BOLLETTINO - BULLETIN

TECNICO • TECHNICAL	●	GRUPPO • GROUP	3
RICAMBI • SPARE PARTS	●	NR • NO	150
INFORMAZIONI • INFORMATION		DATA • DATE	03-22

MODELS: Brushcutters DS 5500 BOSS

SUBJECT: New anti-vibration system.

PREMODIFICA - OLD ASSY

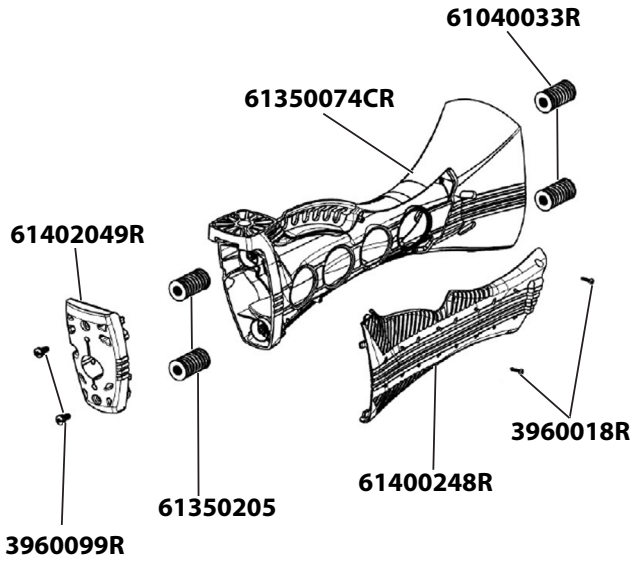
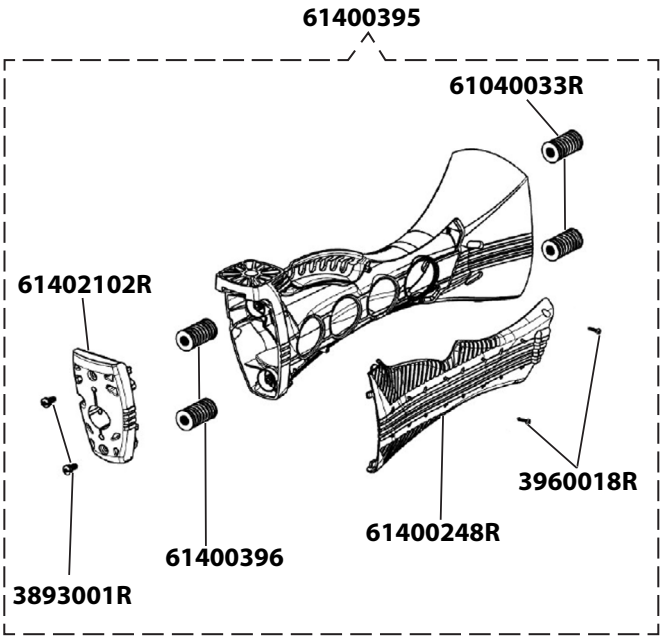
DESCRIPTION: Product improvement. Modified support internal geometry and improved spring resistance to improve the anti-vibration system.

INTERCHANGEABILITY: Yes, complete assy 61400395.

PARTS AVAILABILITY: The premodified parts will continue to be available until end of the stock.

CUT-IN DATE: SN 2862180010

PREMODIFICA - OLD ASSY

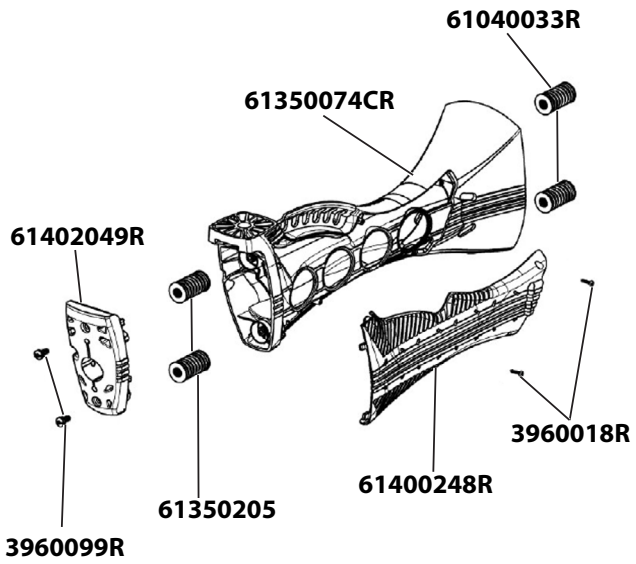
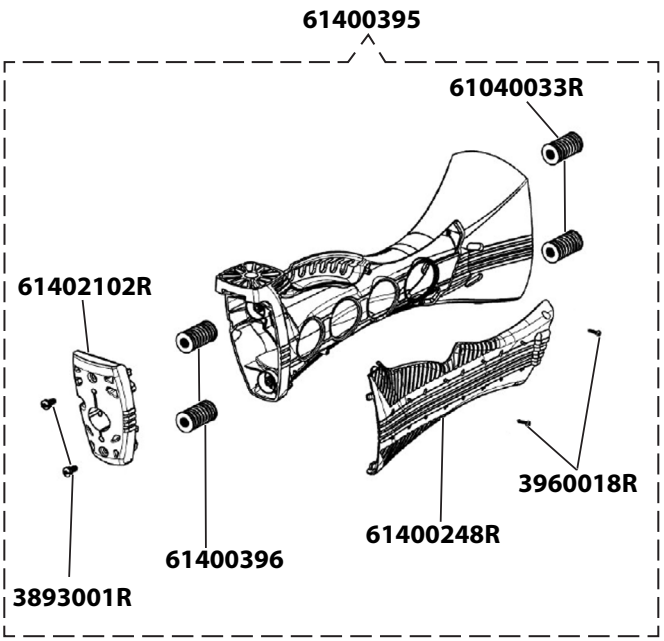
DESCRIPTION: Product improvement. Modified support internal geometry and improved spring resistance to improve the anti-vibration system.

INTERCHANGEABILITY: Yes, complete assy 61400395.

PARTS AVAILABILITY: The premodified parts will continue to be available until end of the stock.

CUT-IN DATE: SN 2862180010

PREMODIFICA - OLD ASSY

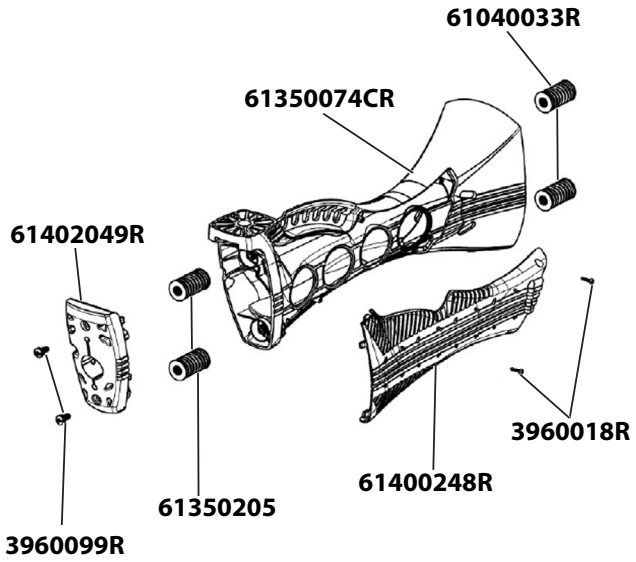
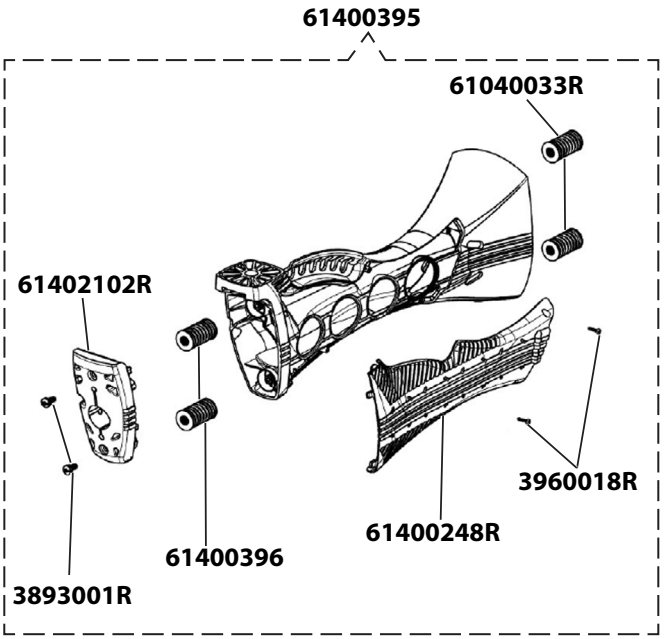
DESCRIPTION: Product improvement. Modified support internal geometry and improved spring resistance to improve the anti-vibration system.

INTERCHANGEABILITY: Yes, complete assy 61400395.

PARTS AVAILABILITY: The premodified parts will continue to be available until end of the stock.

CUT-IN DATE: SN 2862180010

PREMODIFICA - OLD ASSY	POSTMODIFICA - NEW ASSY

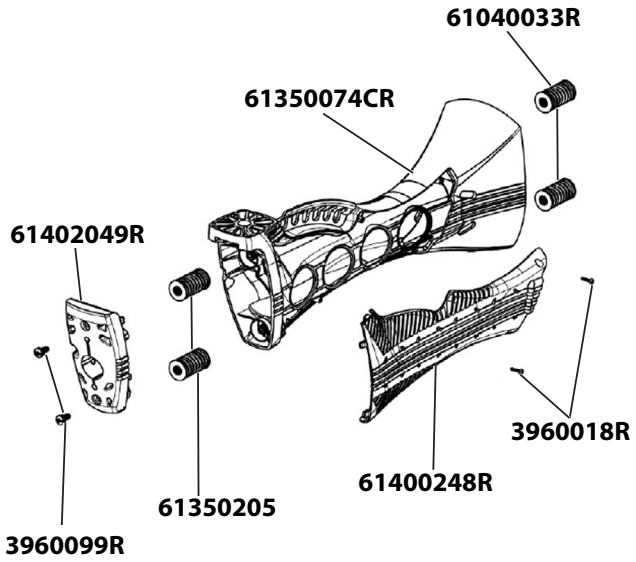
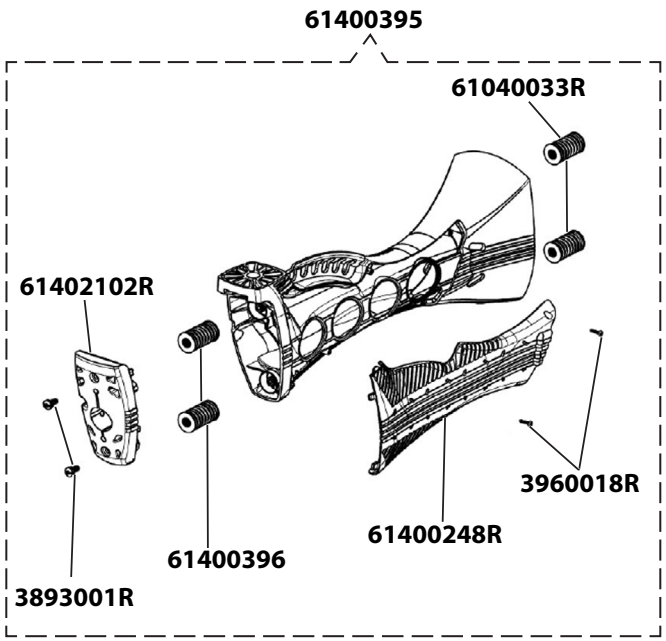
DESCRIPTION: Product improvement. Modified support internal geometry and improved spring resistance to improve the anti-vibration system.

INTERCHANGEABILITY: Yes, complete assy 61400395.

PARTS AVAILABILITY: The premodified parts will continue to be available until end of the stock.

CUT-IN DATE: SN 2862180010

PREMODIFICA - OLD ASSY

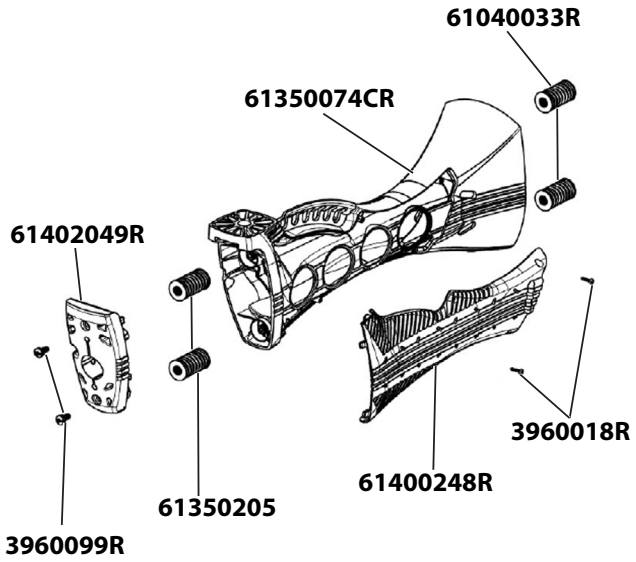
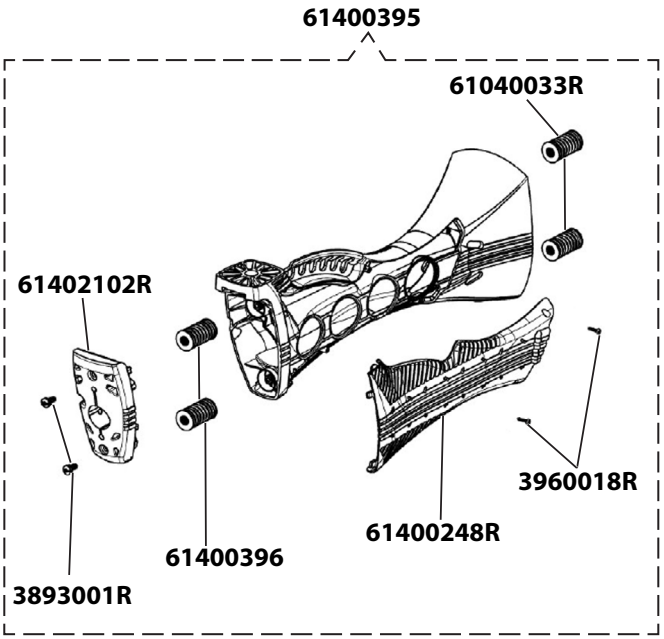
DESCRIPTION: Product improvement. Modified support internal geometry and improved spring resistance to improve the anti-vibration system.

INTERCHANGEABILITY: Yes, complete assy 61400395.

PARTS AVAILABILITY: The premodified parts will continue to be available until end of the stock.

CUT-IN DATE: SN 2862180010
